改善箇所説明図

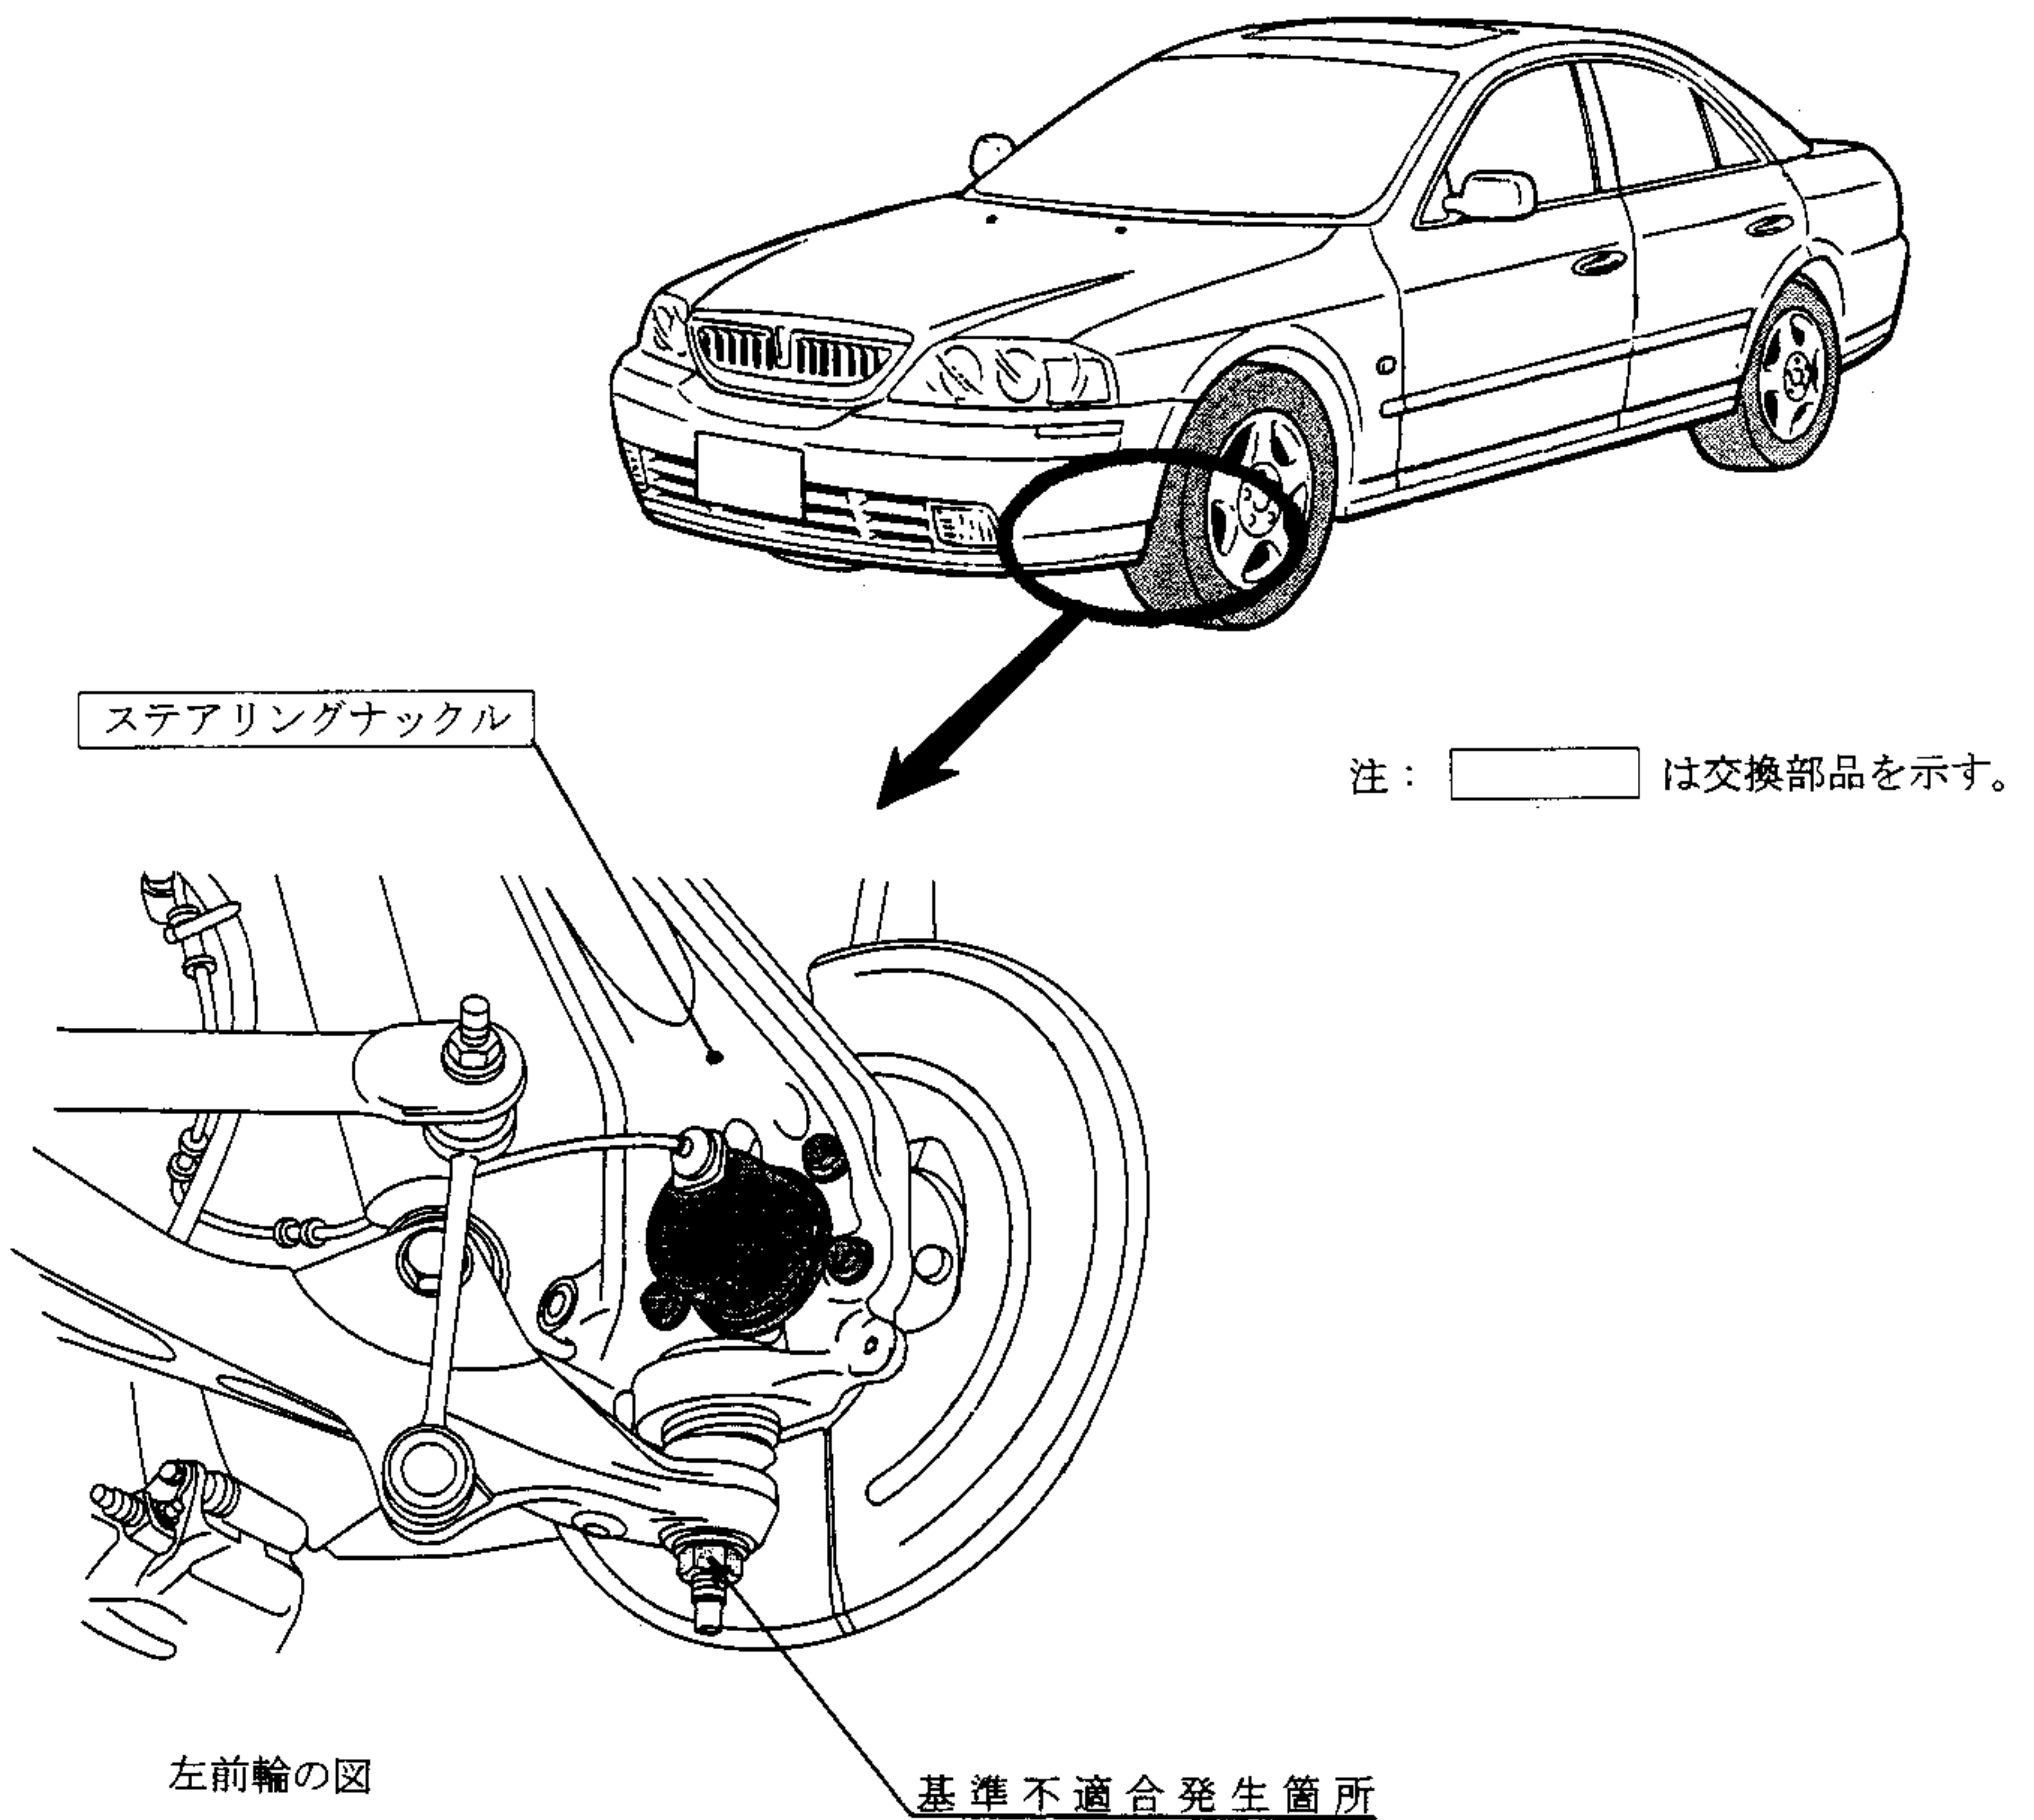
前輪緩衝装置において、ステアリングナックルとロアアームを連結しているボールジョイントの取り付けナットに締め付け不足のものがあつたため、そのままの状態を使用を続けると、当該ナットがゆるみ、最悪の場合、ステアリングナックルがロアアームからはずれて、正常な走行ができなくなるおそれがある。

全車両、当該ボールジョイントの取り付けナットの締め付け状態を点検し、規定トルクで締め付けられていないものは、ステアリングナックルを新品と交換する。

対策完了後は、運転席ドアチェックリンク上部ボルトに黄ペイントを塗布する。
